姫川第八発電所新設による再開発計画

環境影響評価準備書

補足説明資料

水力部会 補足説明資料 目次

図1 小滝地区沈砂池兼洪水調整池の構造

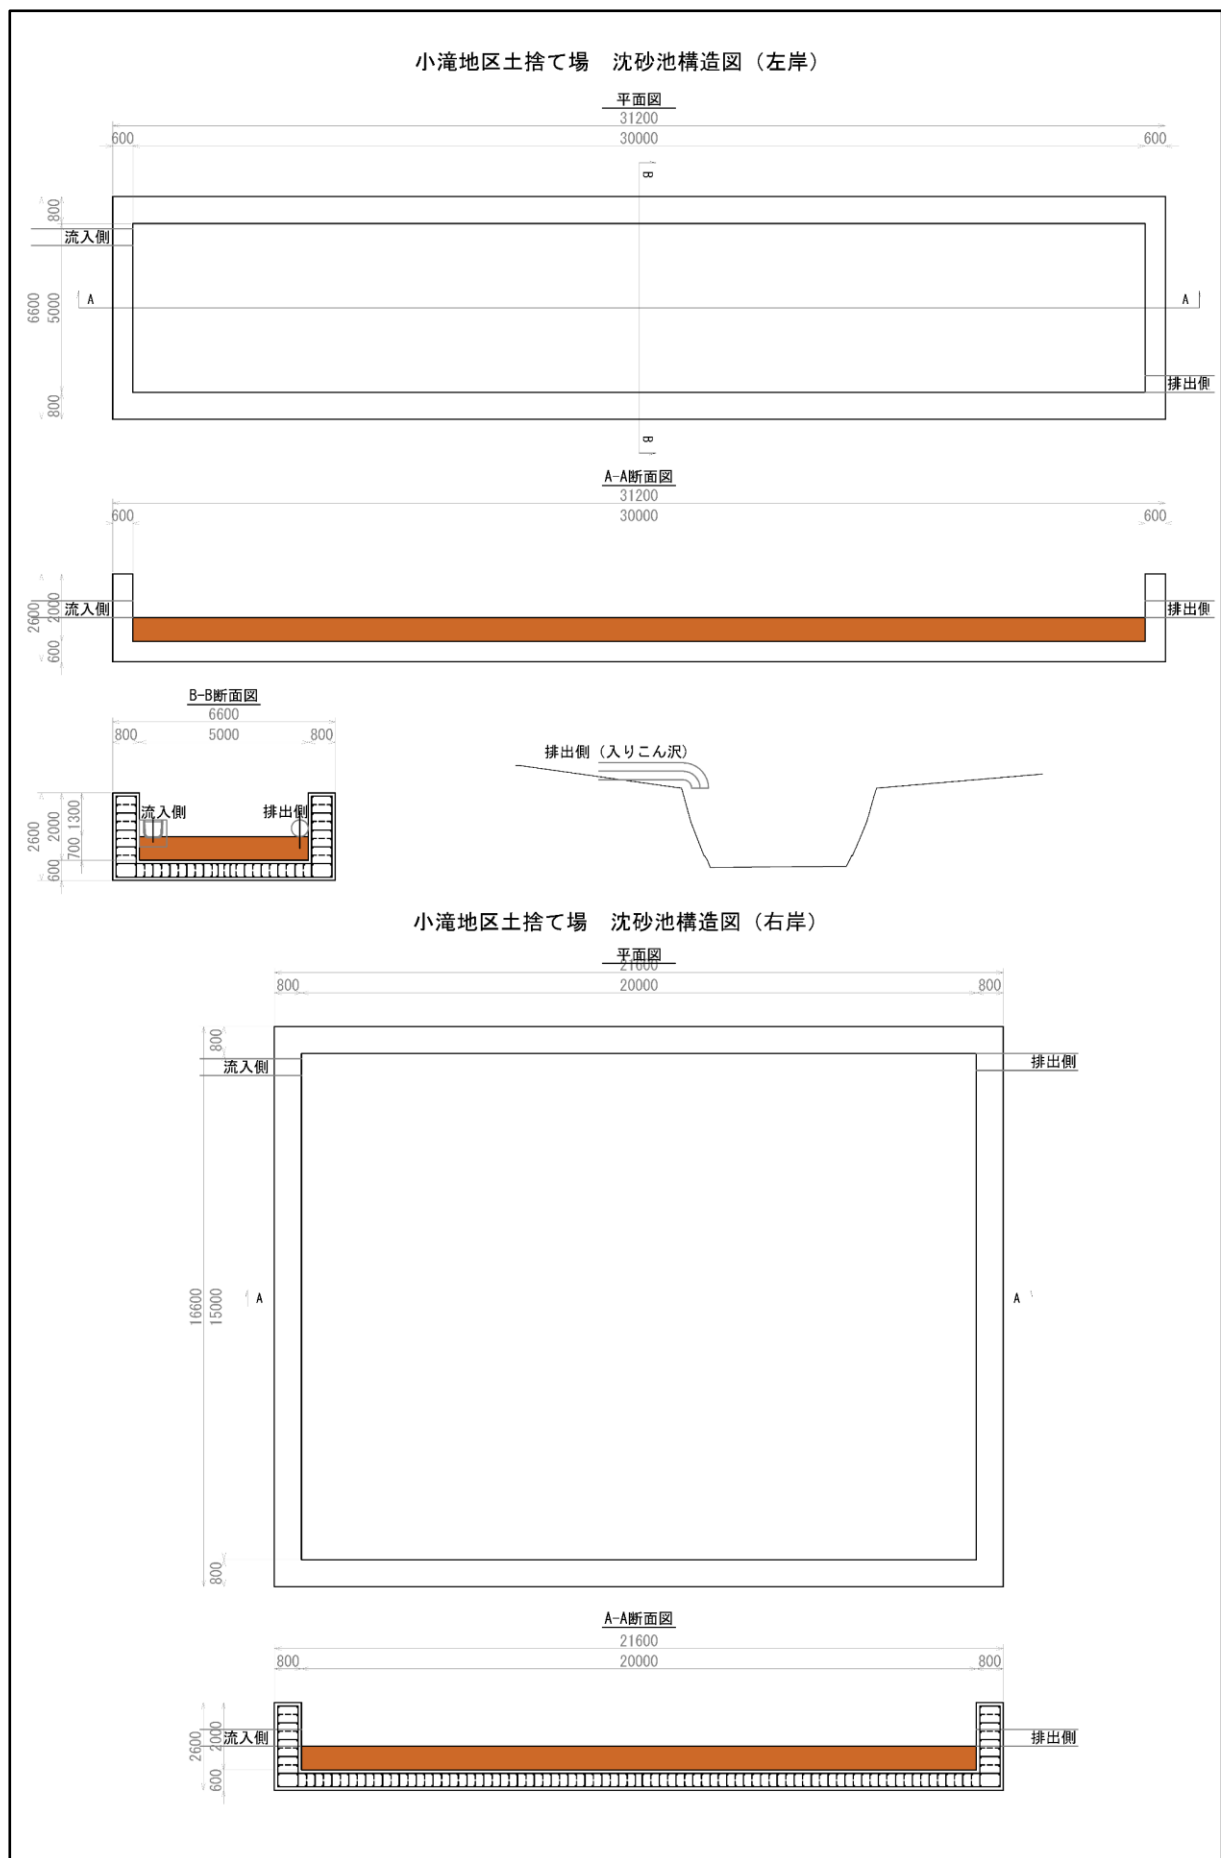
沈砂池兼調整池の構造や設計の考え方について教えてください。

沈砂池兼洪水調整池の構造については、次図に示すとおりです。

設計に当たっては、設置する地域の集水面積、降雨強度を踏まえ十分な濁り除去能力を備えた沈砂池とする考えで進めております。須沢地区については、林地開発許可申請の対象となりますので「新潟県林地開発許可申請審査要領（令和 5 年 3 月 31 日改正）」に適合する構造で詳細設計を実施中です。

図1 変更範囲から直近民家までの距離（小滝地区土捨て場エリア）

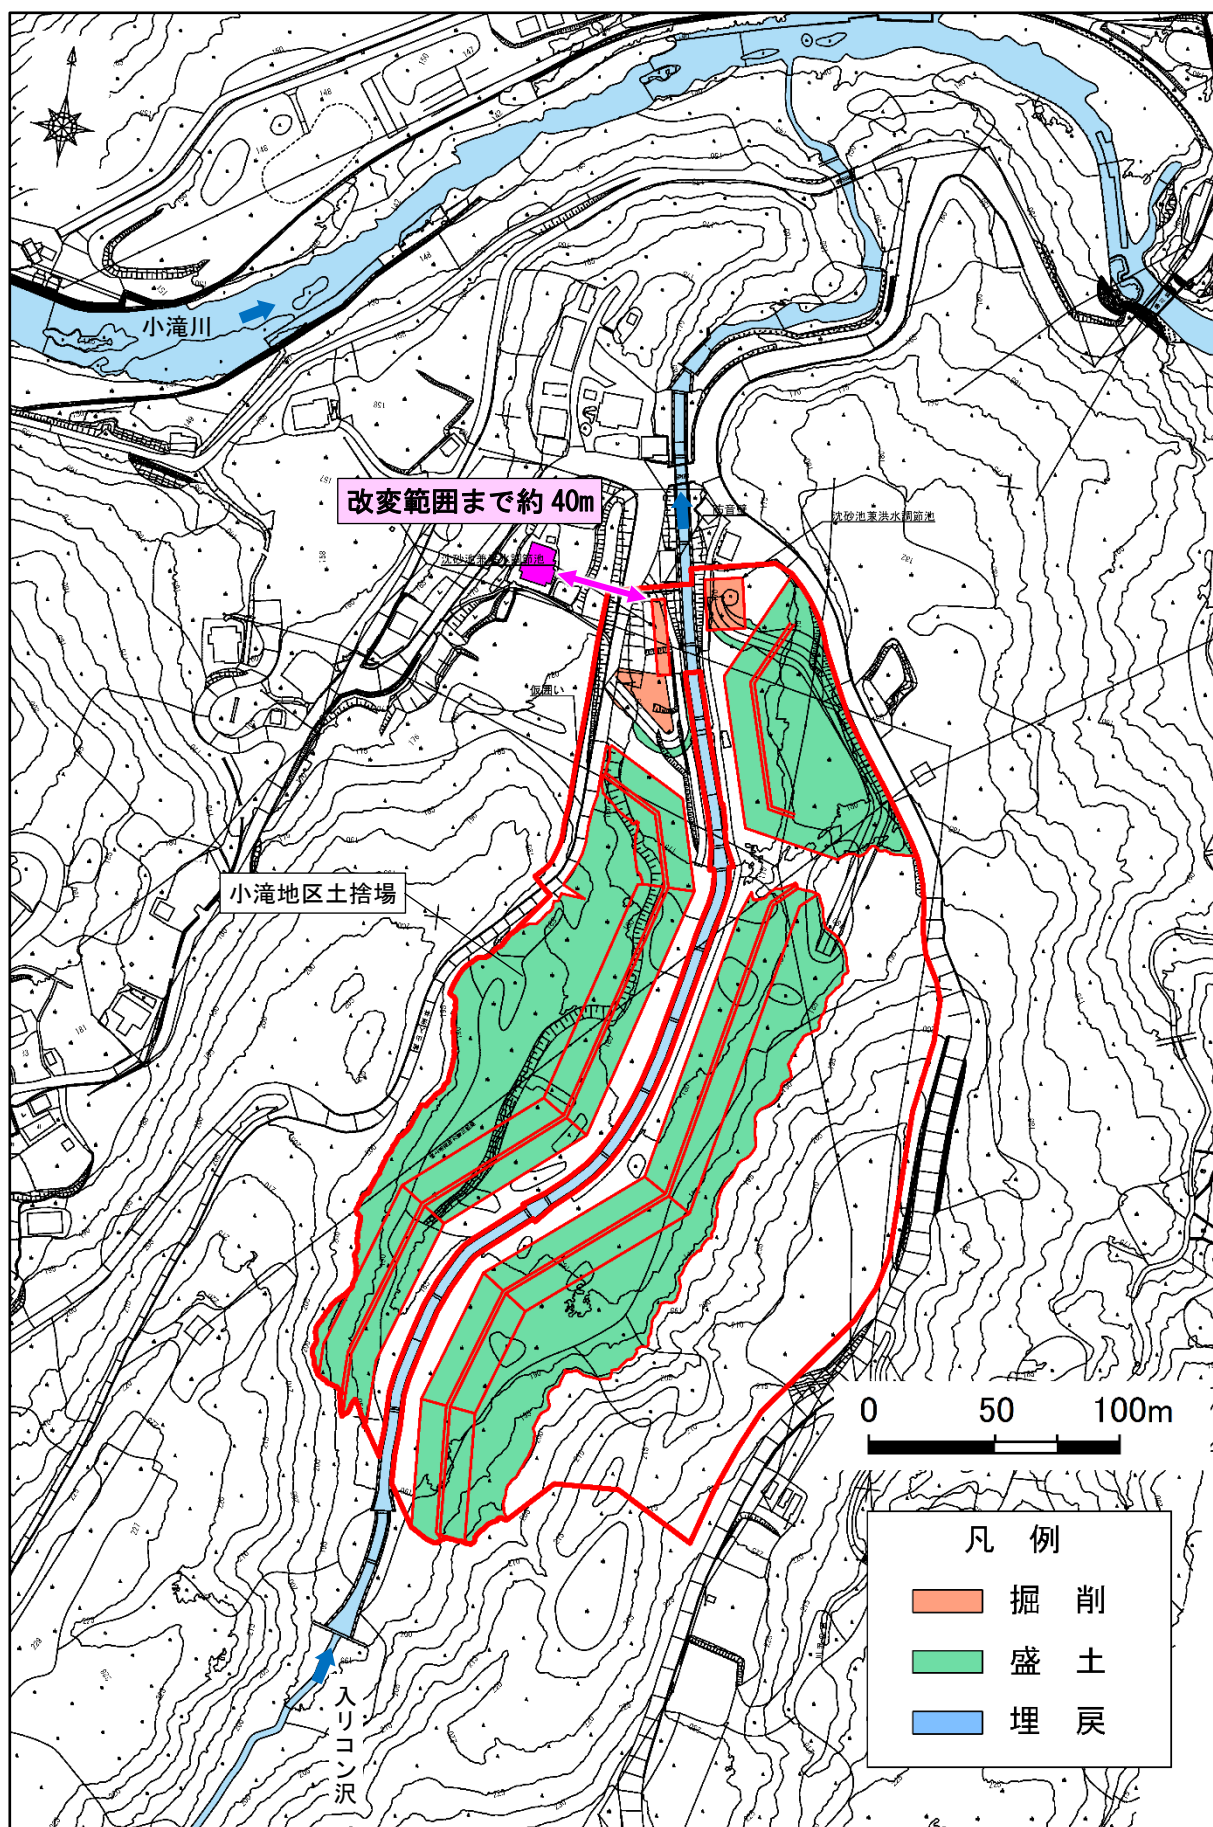
土捨場周辺での直近の民家までの距離はどの程度でしょうか。

土捨場周辺における直近民家から改変範囲までの距離は、次図に示すとおりです。

小滝地区土捨場では約 40m、須沢地区土捨場では約 360m であり、ともに沈砂池兼洪水調整池の施工範囲です。

図 眺望点の位置及び可視領域の検討結果

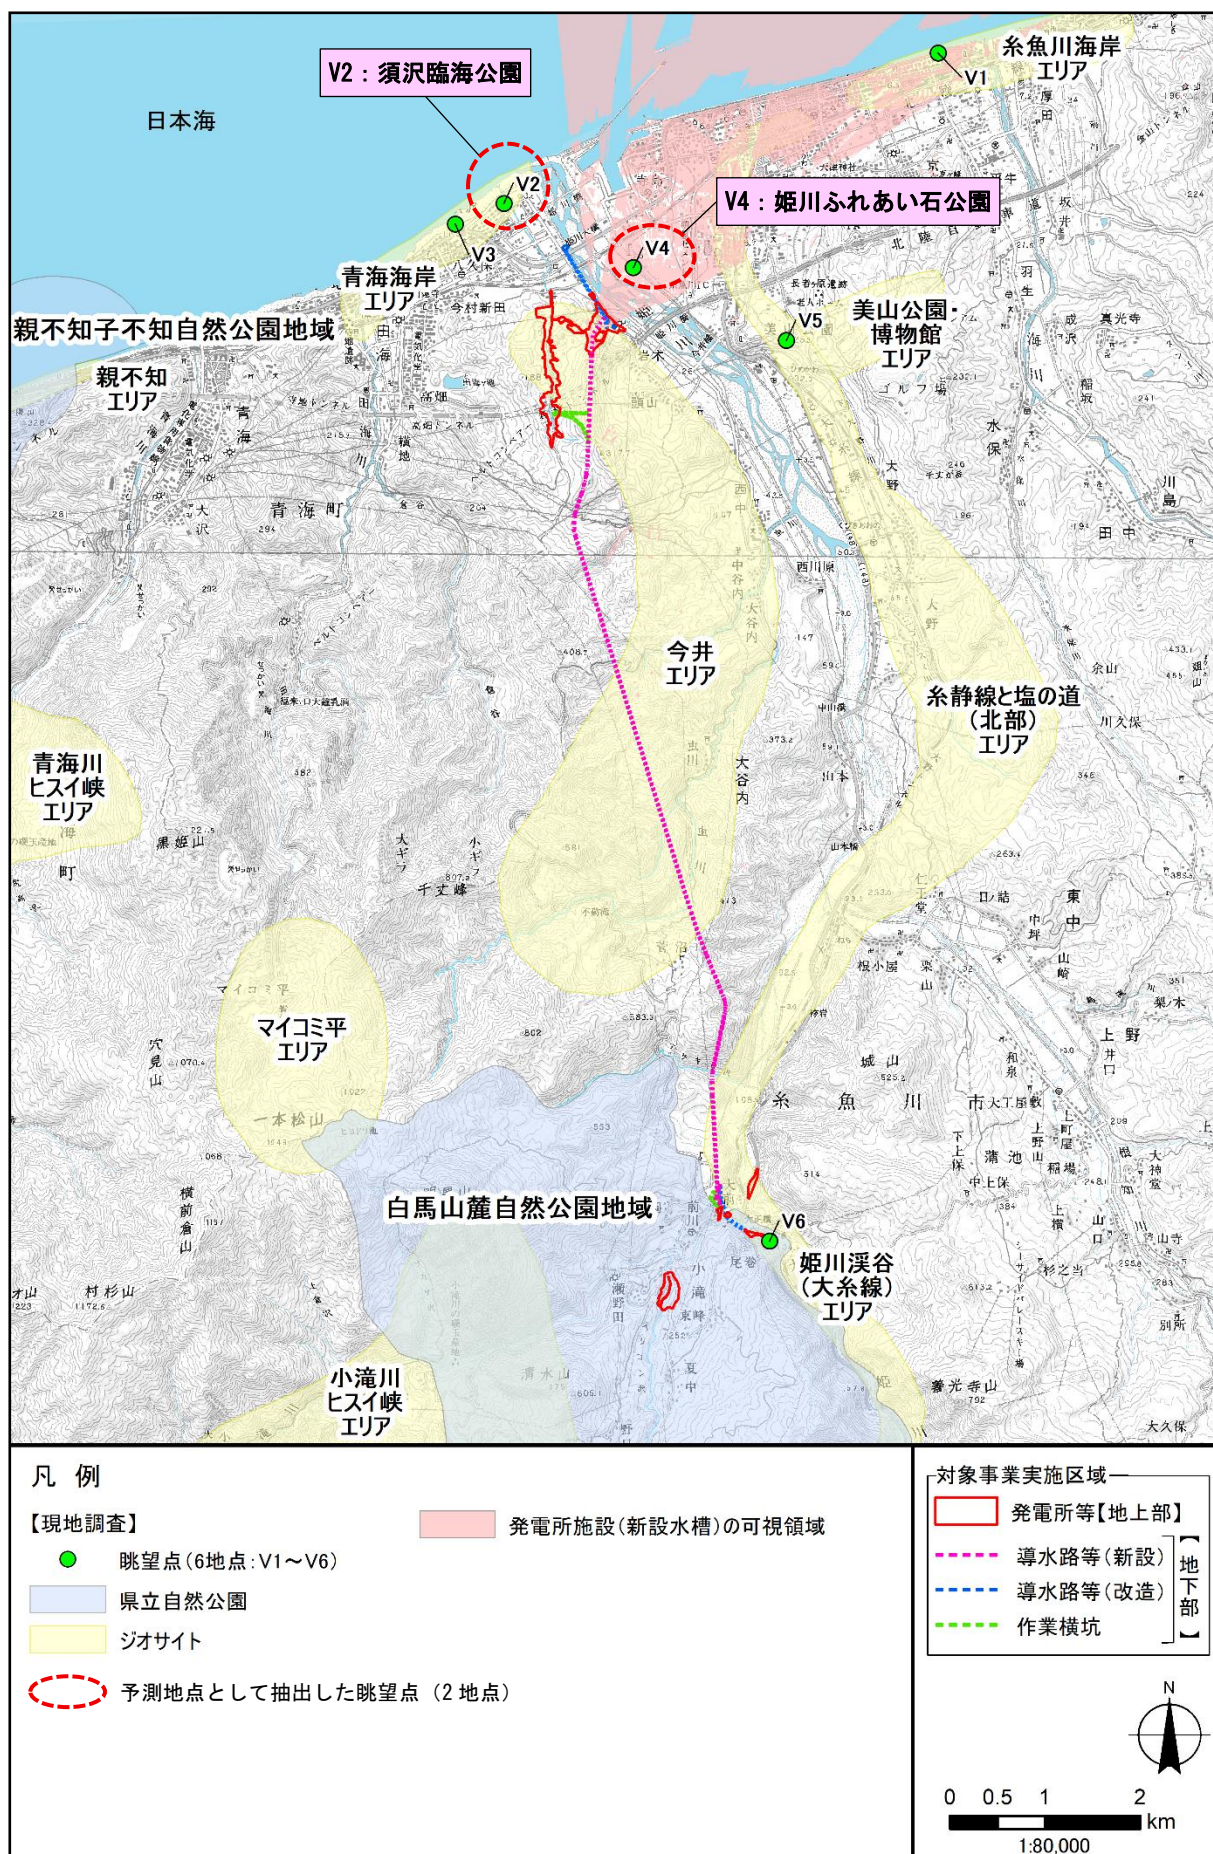
予測地点で抽出された眺望地点 2 地点とはどこでしょうか。また現地調査を行った地点の設定根拠について別表等で説明をお願いします。

予測地点として抽出した眺望点の位置は、次図に示すとおりです。現地調査結果から、発電所施設（新設水槽）が視認される可能性がある「V2：須沢臨海公園」と発電所施設の可視領域にある「V4：姫川ふれあい石公園」の 2 地点を選定しました。

図 井戸及び湧水の位置と地下水影響範囲

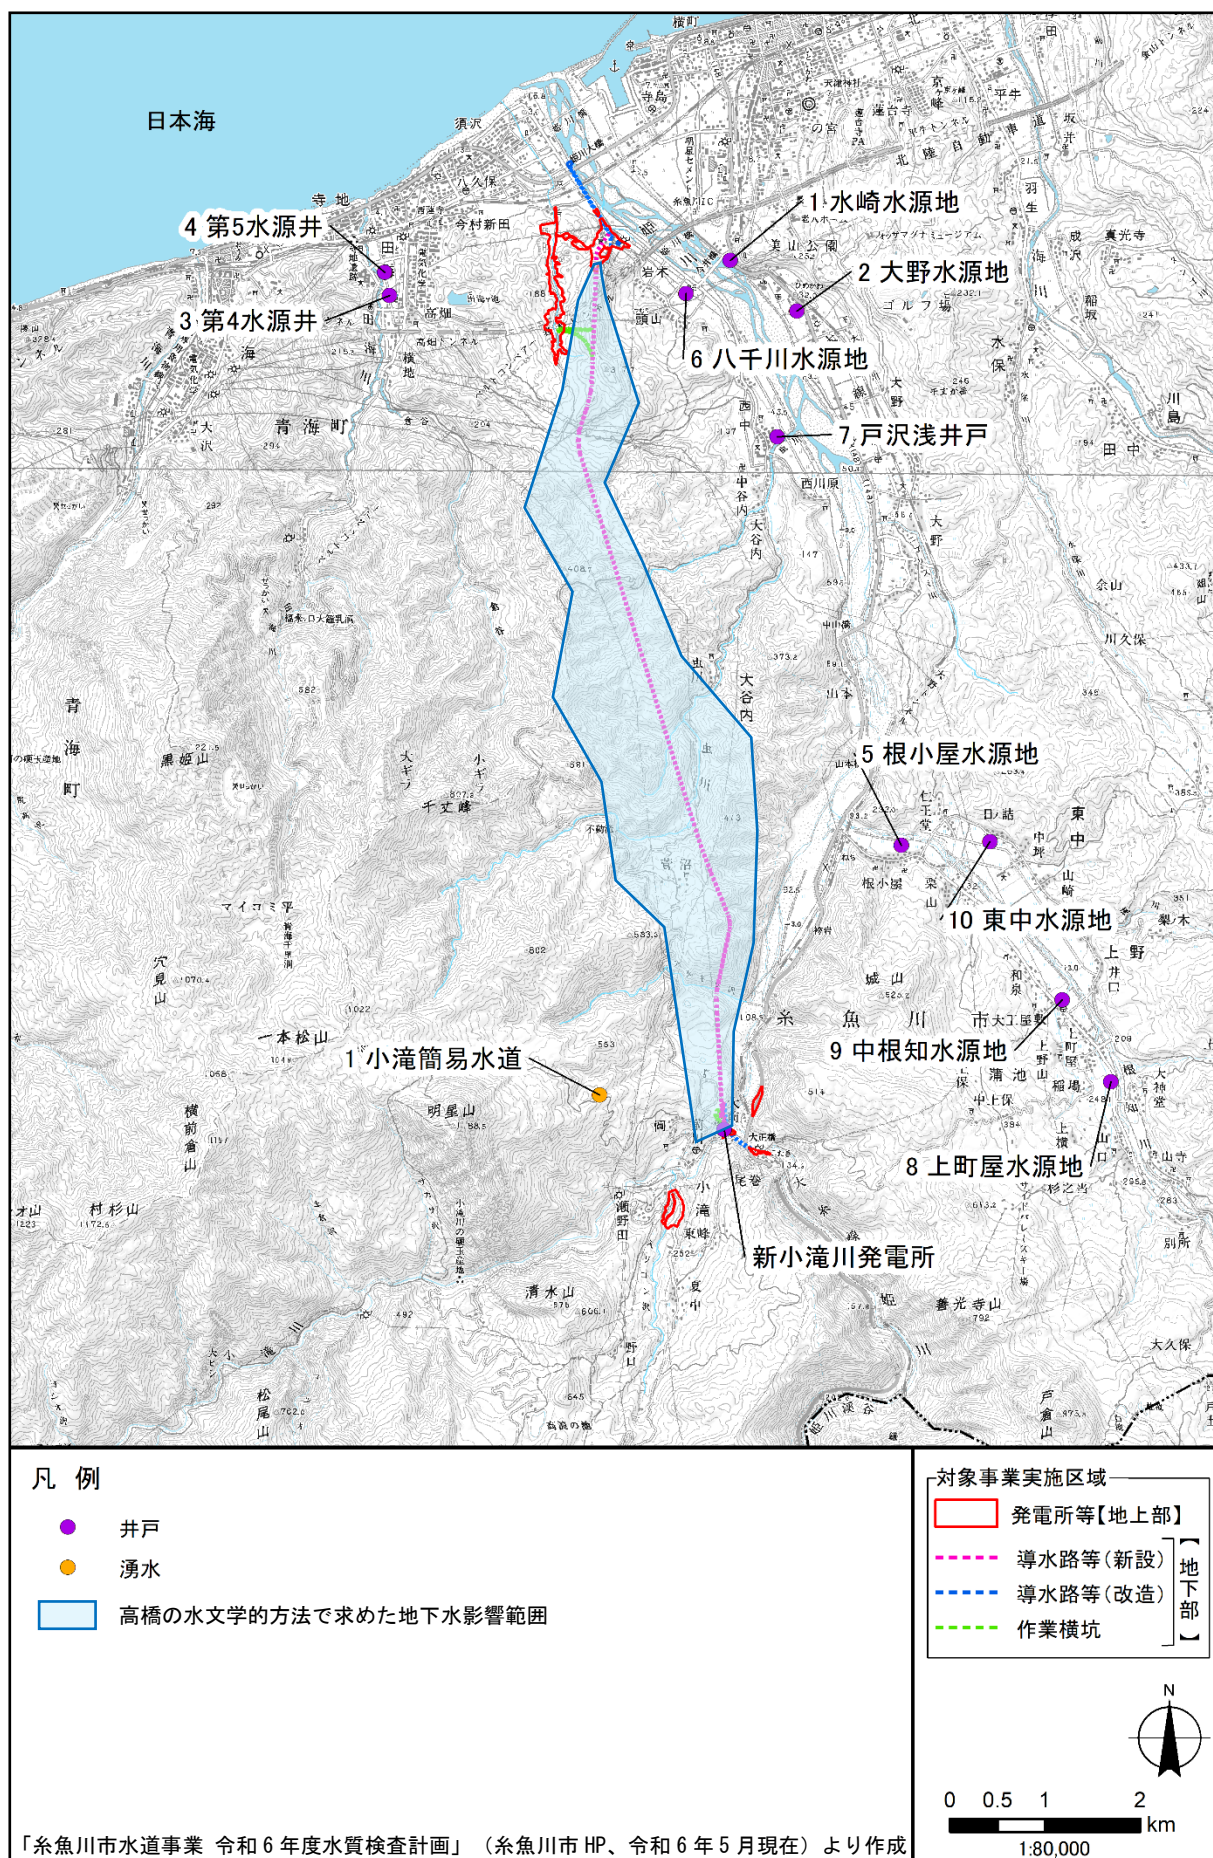
周辺地域での地下水利用状況を踏まえ、地下水低下による地域への影響について、どのようにお考えでしょうか？

糸魚川市水道事業の水源として利用されている井戸及び湧水の位置と地下水影響範囲は、次図に示すとおりです。この地下水影響範囲は、準備書 p. 12. 1. 2-47 (p. 645) の図 12. 1. 2. 2-4「地下水影響範囲」に記載のとおり、高橋の水文学的方法により求めた範囲です。

井戸の「1. 水崎水源地、6. 八千川水源地」、湧水の「1. 小滝簡易水道」は導水路ルートに比較的近い位置にありますが、地下水影響範囲外にあることから、地下水低下に伴う地域への影響が生じる可能性はほとんどないと考えています。

図1 小滝地区土捨場における過去の航空写真(平成21年)

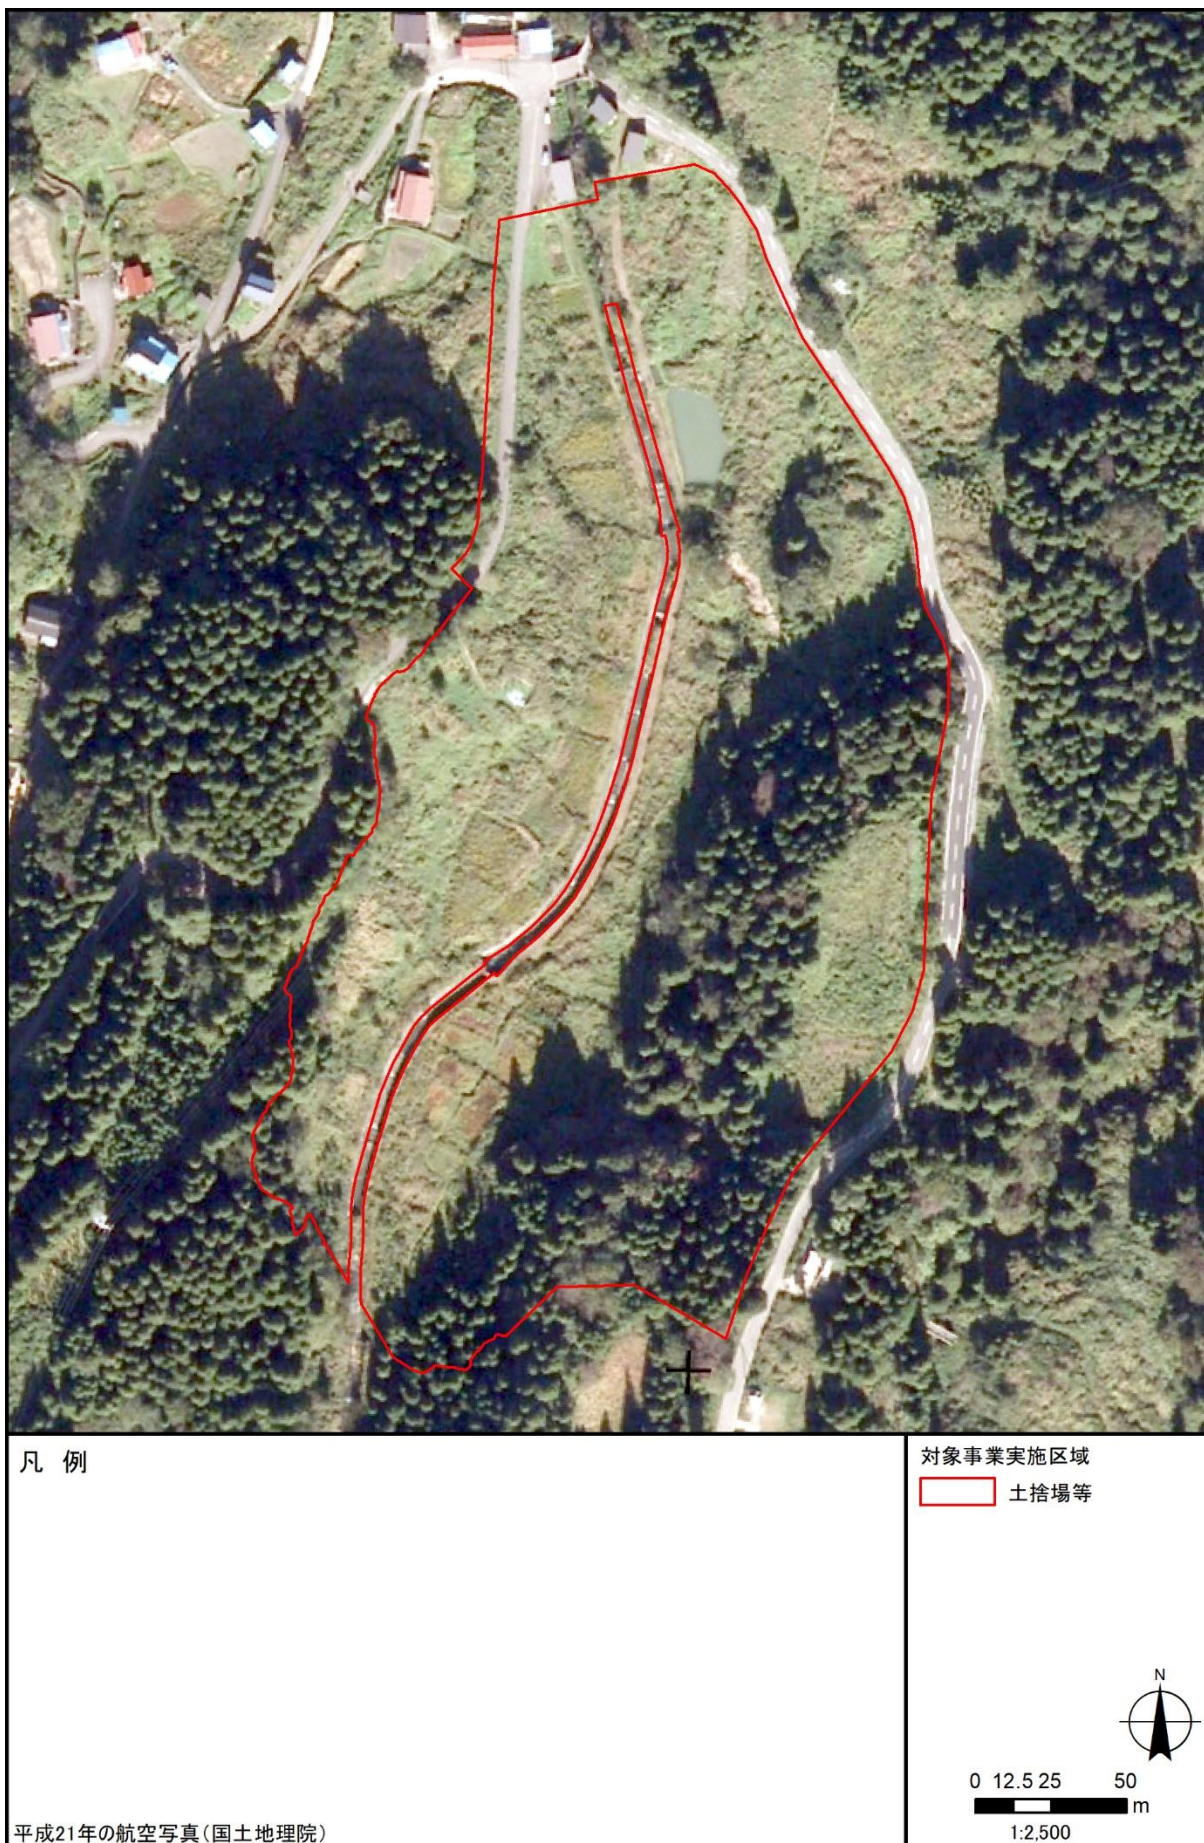
ヤナギ高木群落は植生自然度 8、ヨシクラスが 10 と 5 に分けられています。各地区での判定は妥当なものとは思いますが、農地からの遷移については過去の地形図や空中写真を基に根拠を示しておいた方が良いでしょう。ヤナギ高木群落は p.1029 では 1 地点しか植生調査がなく、当該群落は自然植生であるヤナギ高木群落（Ⅳ）とされています。これは p.1080 の表と矛盾します。もし、本地域のヤナギ群落は全て放棄水田などの遷移したものであれば、植生図もそれで統一すべきです。そうでなければ、河辺性（自然性）ヤナギ群落と放棄水田（二次性）ヤナギ群落を分けて、欠けている群落の組成調査を補足し、植生図でも分けて記述すべきではないでしょうか。ヨシ群落も同様で、自然性と二次性で分けて描画及び調査すべきです。

改変区域だけでも、過去の地形図や空中写真を根拠として示した方が良いと思います。

貴ご意見のとおり、ヤナギ高木群落が農耕地からの遷移とした根拠として、評価書においては次図に示す過去の航空写真及び植生図を記載することといたします。
